Høringsnotat – Offentlig høring af miljøkonsekvensvurderingen for rute 9 ved Nørreballe

Offentlig høring af miljøkonsekvensvurderingen

Figur 111 Principskitse af et paddehegn

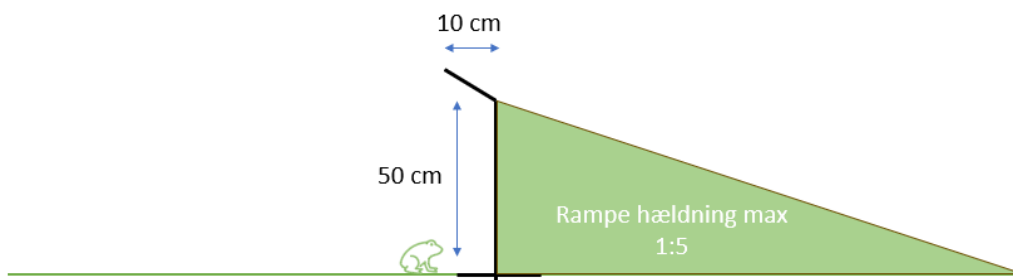
Afværgeforanstaltninger kan indarbejdes i et anlægsprojekt dels for at beskytte mod individdrab, og dels for at oprette den økologiske funktionalitet, hvis anlægsprojektet medfører påvirkninger eller nedlæggelse af levesteder. Forud for at der kan laves indgreb på levesteder for bilag IV-arter, skal der iværksættes afværgeforanstaltninger, og der skal være redegjort for at afværgeforanstaltningerne er tilstrækkelige til at sikre, at den økologiske funktionalitet er opretholdt. Forud for en vedtagelse af anlægsprojektet skal alle dets påvirkninger være kendt, og afværgeforanstaltningerne skal ligge fast. I det fremsendte materiale er det ikke muligt at vurdere, hvorvidt afværgeforanstaltningerne er tilstrækkelige, da det ikke er konkretiseret for alle linjeføringer hvilke afværgeforanstaltninger, der skal gennemføres ved anlægsprojektet. Det fremgår ikke af materialet, hvorvidt paddehegn eller andre afværgende foranstaltninger bliver anvendt til de andre løsninger end den sydlige løsning, og Miljøstyrelsen kan dermed ikke se, at individbeskyttelsen for padder er tilstrækkeligt varetaget. Miljøstyrelsen understreger, at alle padder, der er naturligt forekomne i den danske natur, er omfattet af forbud mod individdrab jf. Artsfredningsbekendtgørelsen §§ 10 og 14. Da anlægsprojektet flere steder er beliggende indenfor paddernes vandringsafstand, skal der iværksættes tiltag for at forhindre dette.

Det er beskrevet i miljøkonsekvensrapporten, at der "I anlægsfasen etableres midlertidigt paddehegn i områder med spredningsveje, dvs. områder hvor der skal etableres faunapassager. Paddehegnet placeres i kanten af arbejdsarealet."

Risiko for individdrab i anlægsfasen afværges ved, at der etableres paddehegn mellem arbejdsarealer og vandhuller. Hegnet dækker området nærmest vandhullet samt minimum 50 meter til begge sider og afsluttes med L-formet hegnsstykke, se figur 2, så padderne ledes væk fra arbejdsarealerne. Der er tre vandhuller, der på denne vis afskærmes fra arbejdsarealet (vandhul 9, 14 og 18). Desuden hegnes ved Nældevads Å på begge sider – dog friholdes spredningskorridoren. Paddehegnet skal senest være opstillet i ynglesæsonen inden anlægsarbejderne går i gang, da padderne da vil være i vandhullerne. Paddehegn skal være mindst 50 cm højt med udhæng mod naturområderne og forsynes med ramper fra anlægssiden så padder, der ved et tilfælde befinder sig i anlægsområdet, kan vandre ud af sig selv. Hegnet opsættes når padderne er mest tilknyttet vandhullerne og inden de juvenile frøer går på land, dvs. i perioden 1. april - 20. juni.
